工程指示 / 要求簡箋(E.I.)

工程指示編號：EI / 0883 / 19

工程名稱：觀塘裕民坊

工程項目：幕牆 趟門膠條毛條使用位置確定

EZ 883B

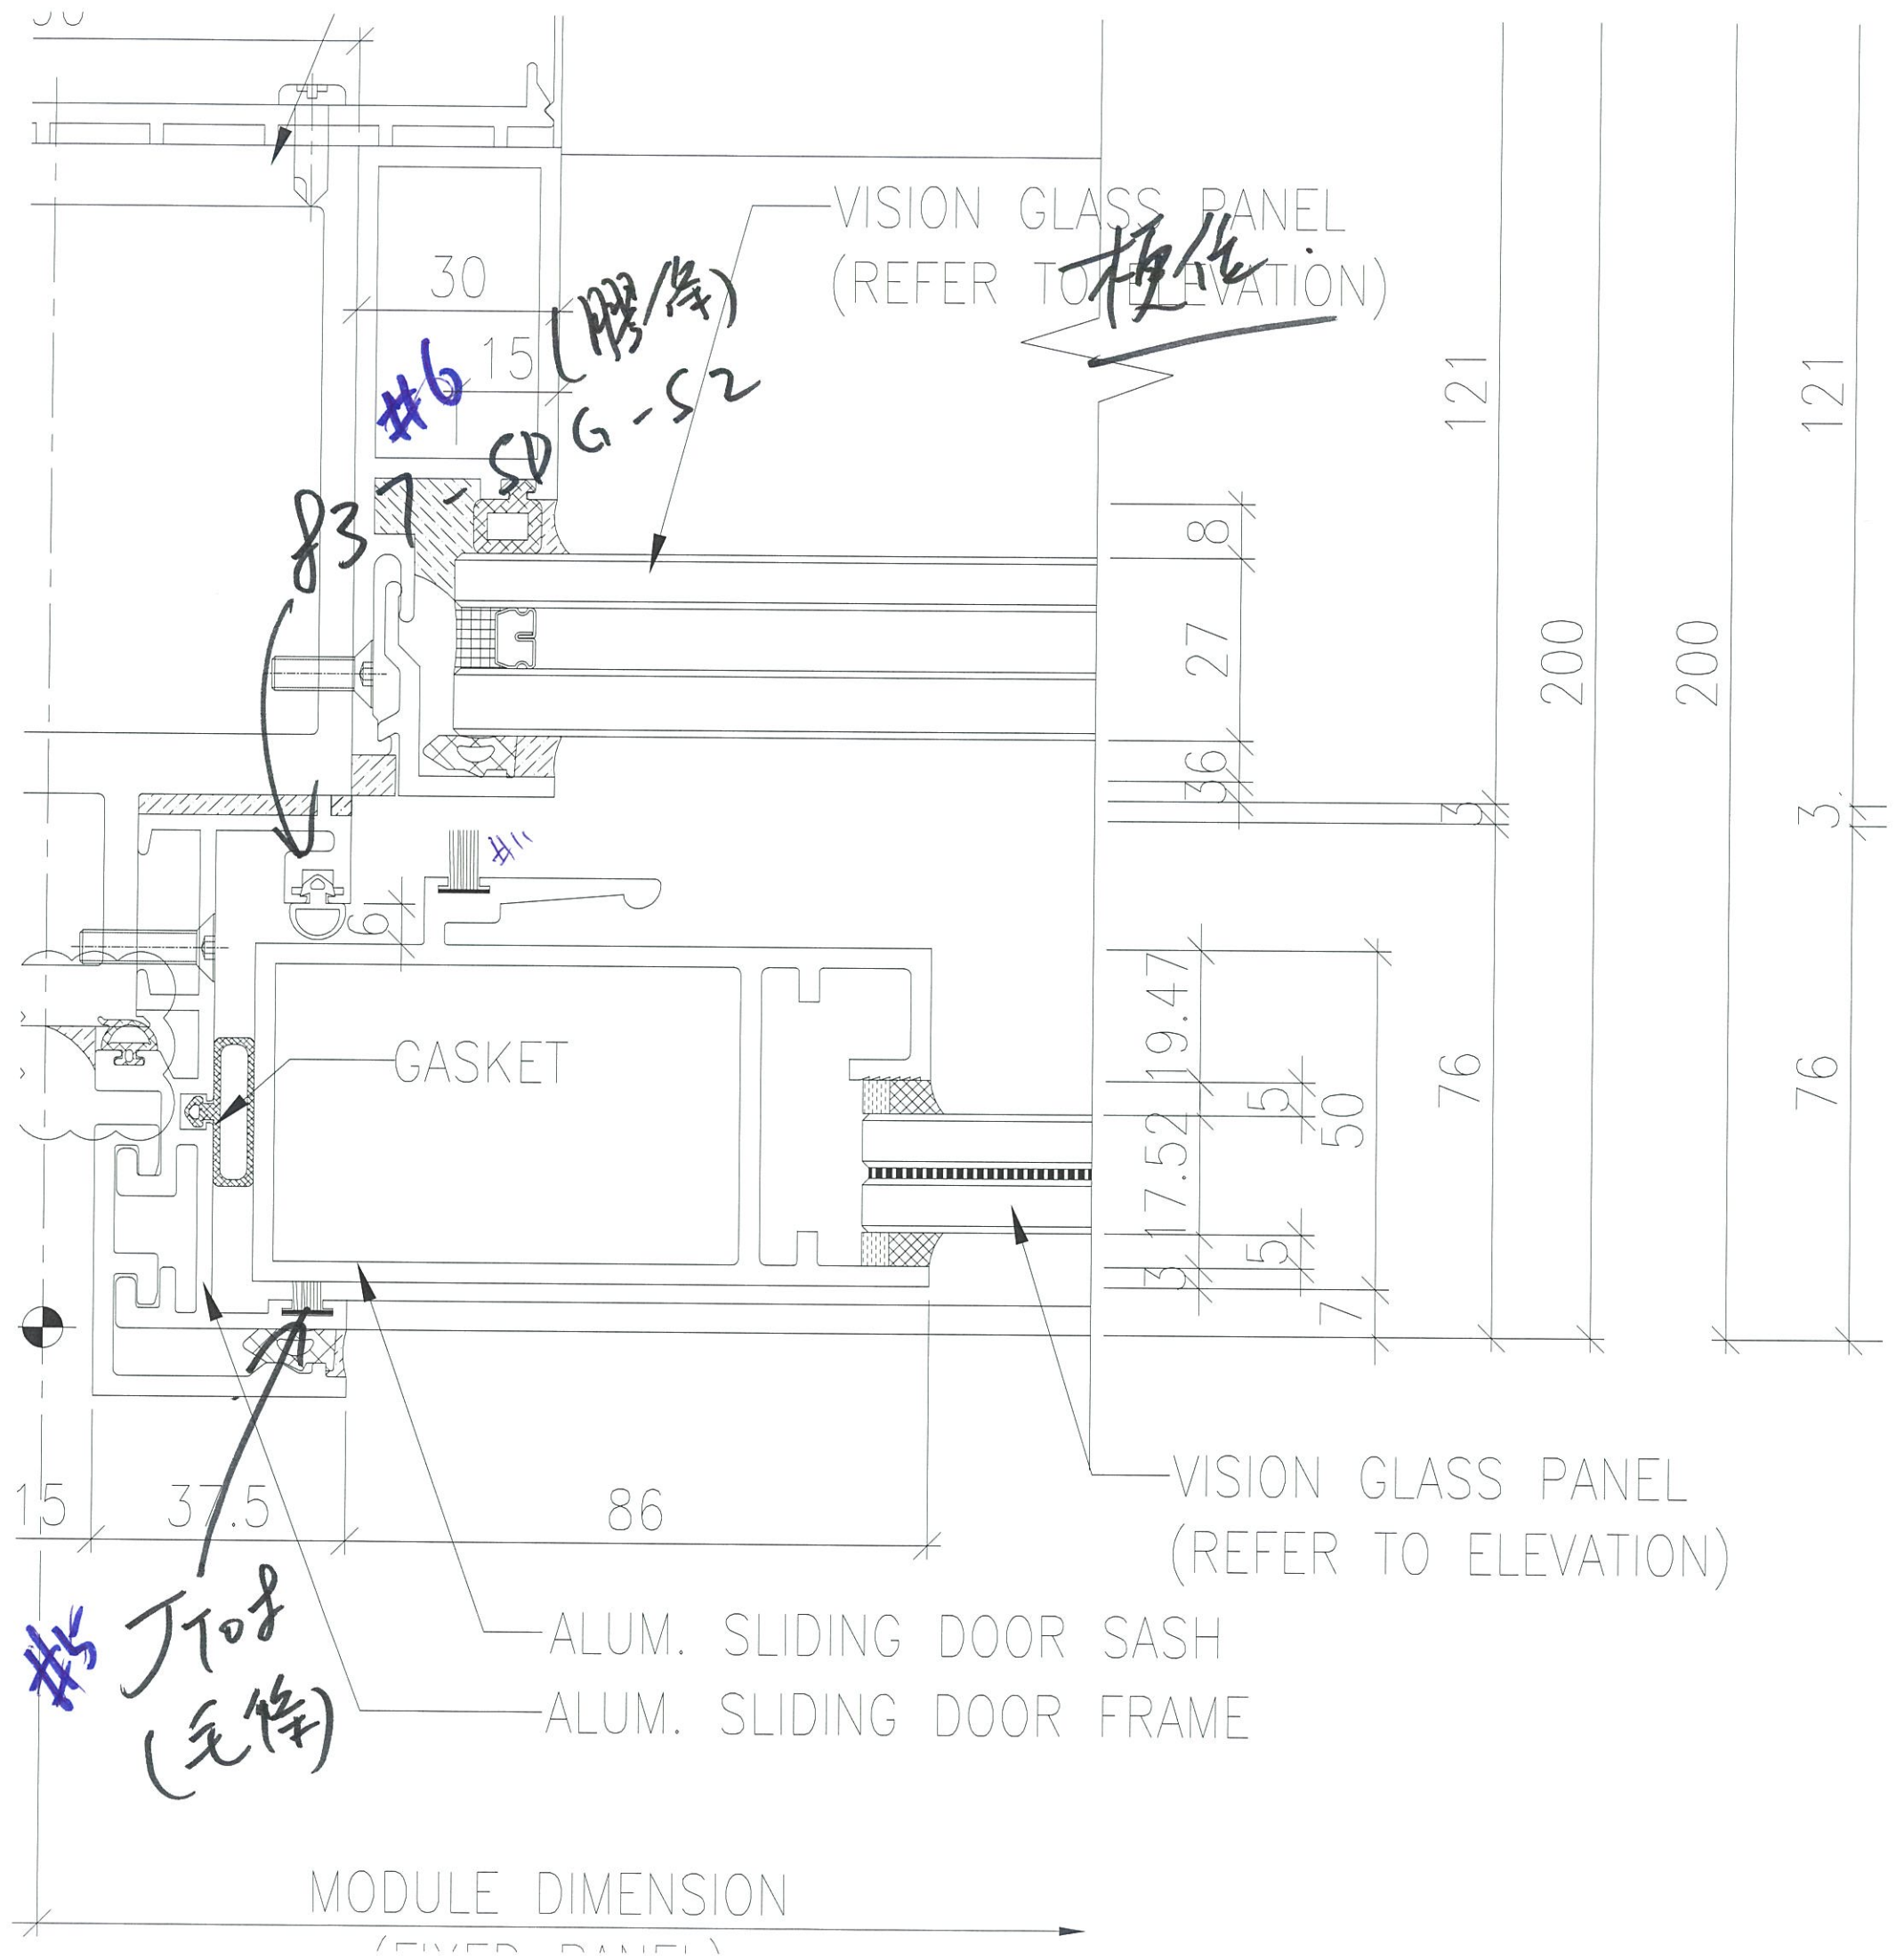
因現場趟門有相同位置，但有不相同膠條毛條情況

B 版：因修改太多，現以此版本確定趟門膠條毛條使用位置

地盤請留意：1) 請現場按此 EI 檢查所有趟門框及趟門玉位置膠條毛條，是否要更換

2) 趟門框底確定用 6x10 毛條更換膠條(按湛哥新款,門玉才能順開)

毛條 = JT08

膠條 = SDG-S2 (PVC)

#8 = EZ 491E
6x10 毛條

插門底

TRANSOM DETAIL
1/ALL

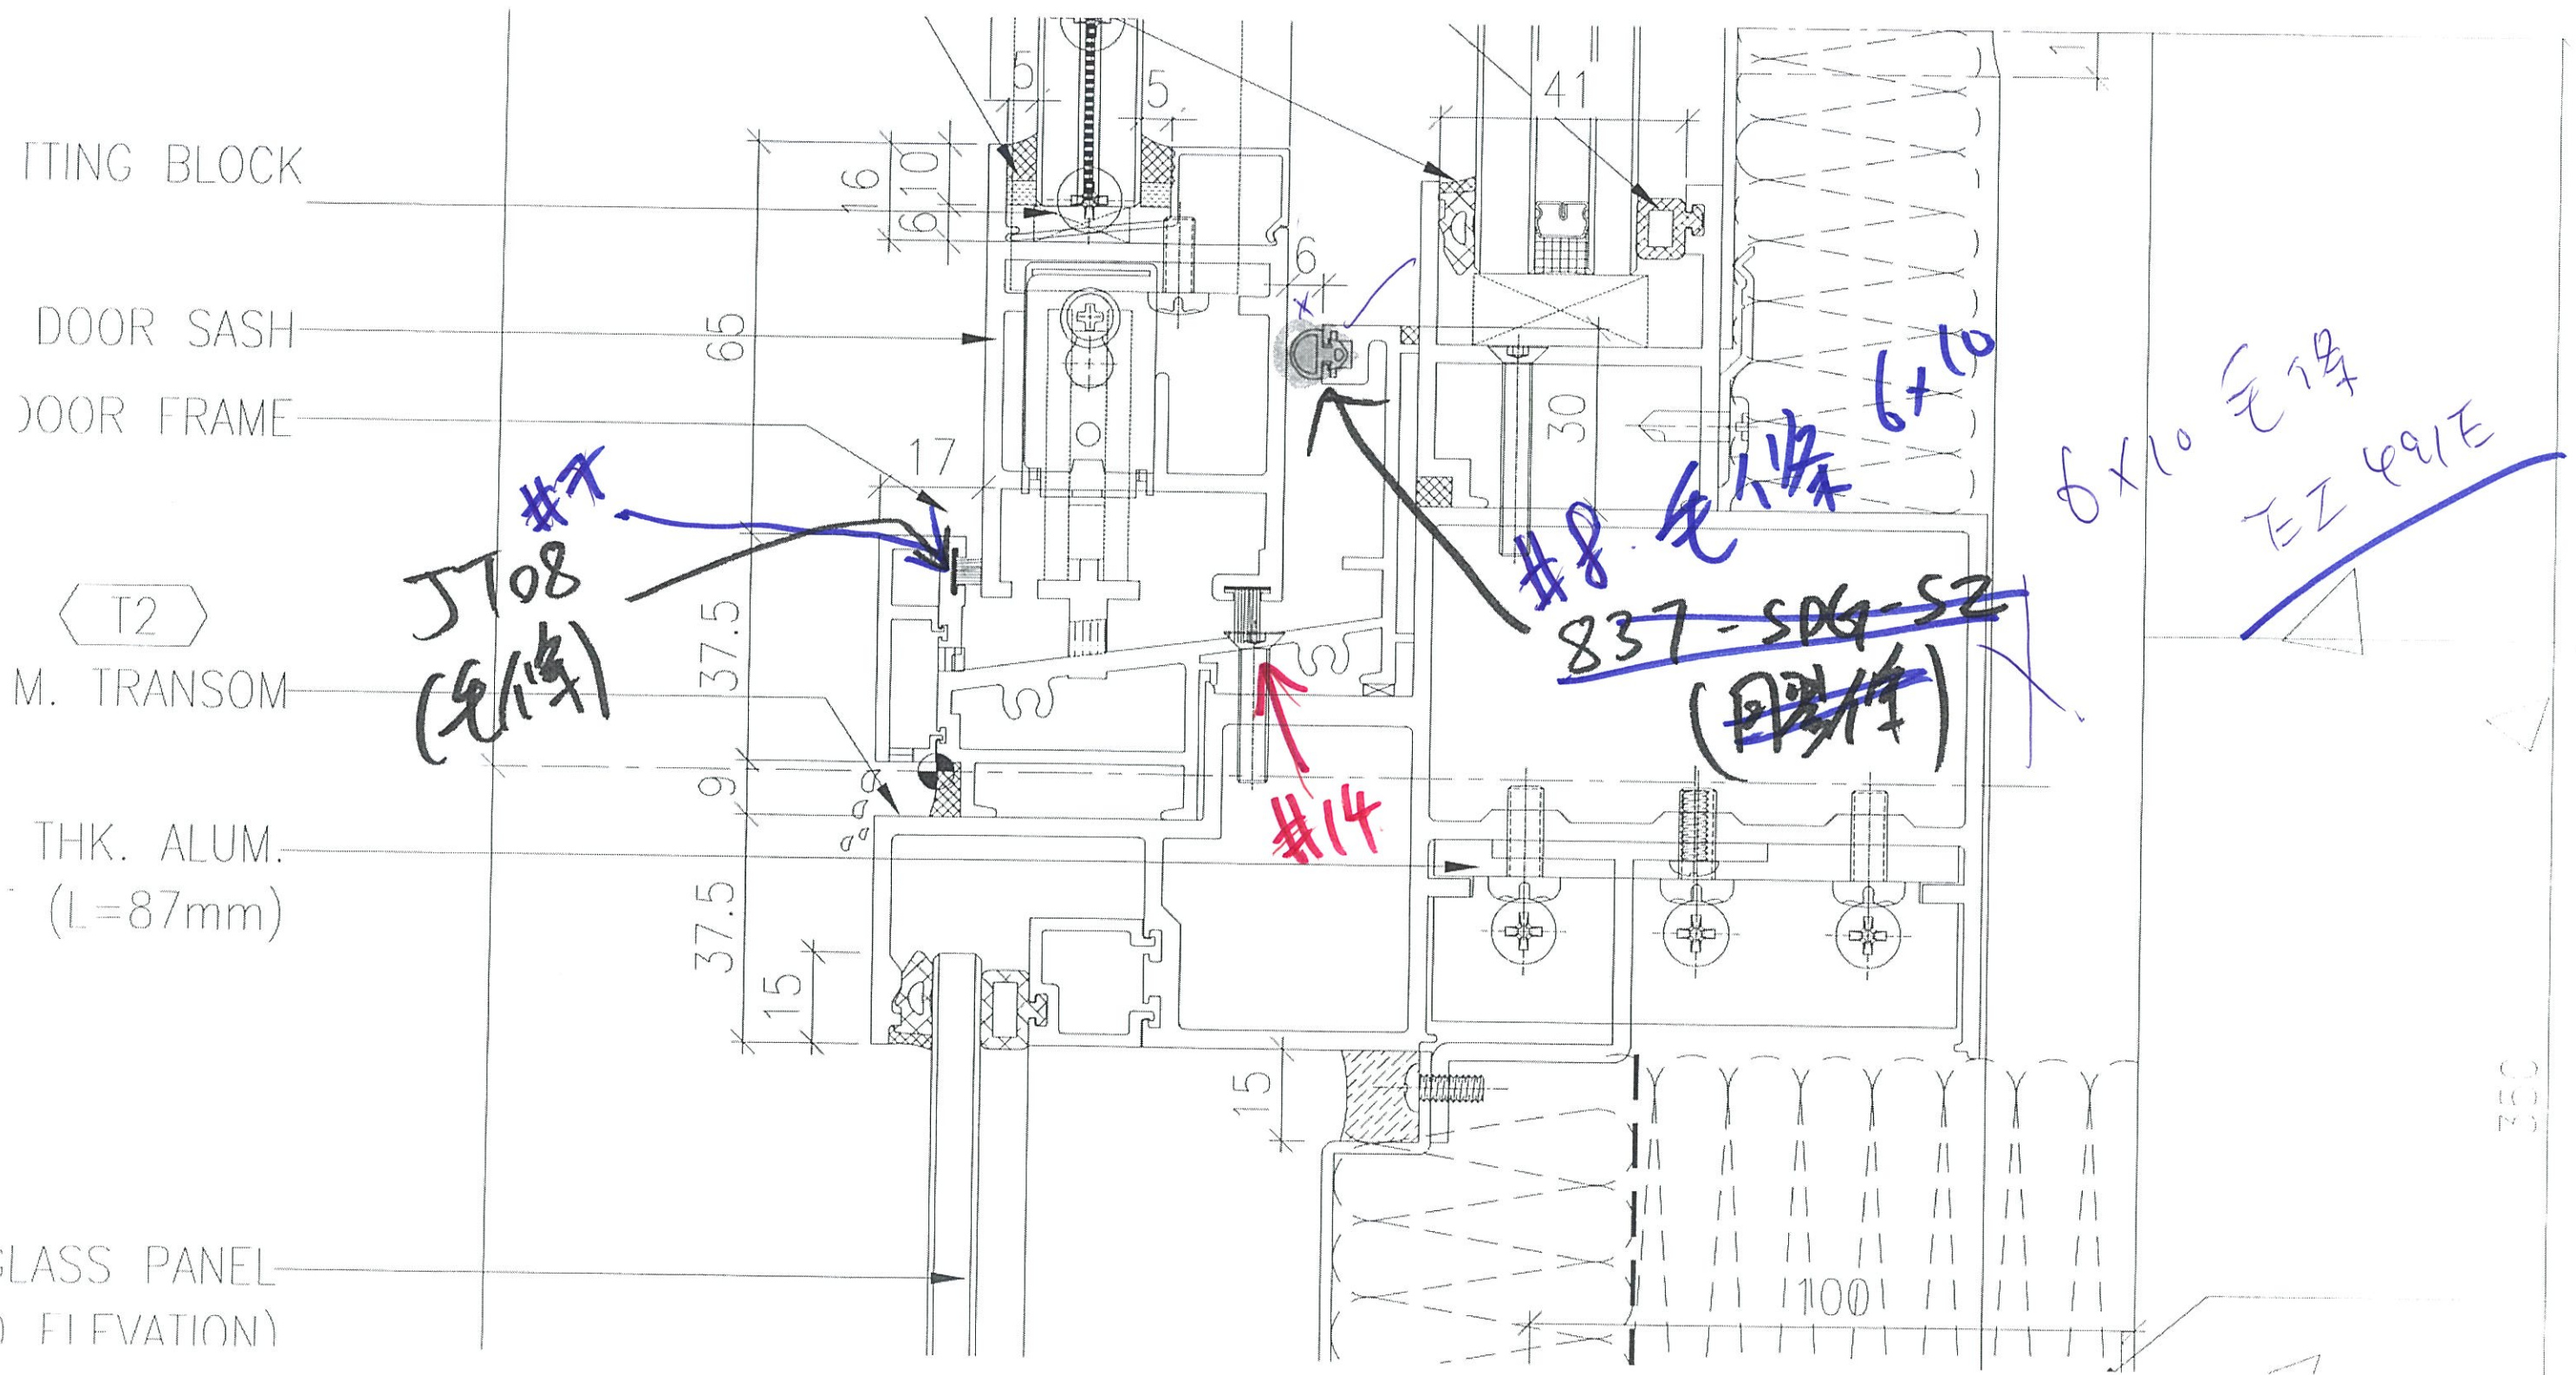
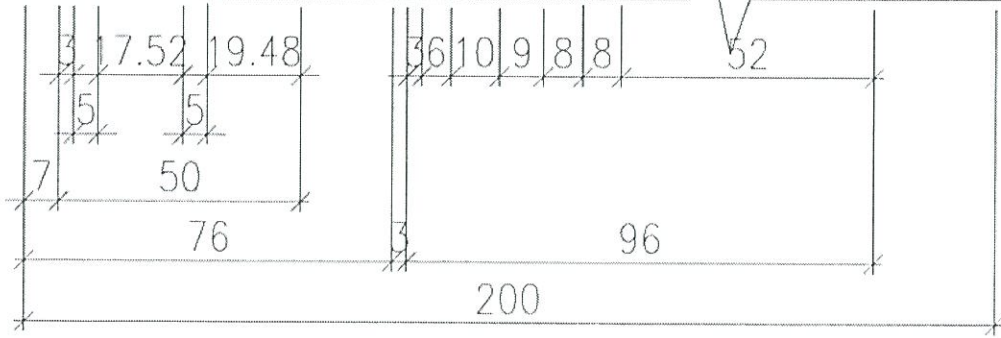
擋門頂

#9
JT08
(毛條)

#10
837-S06-S2
(膠條)
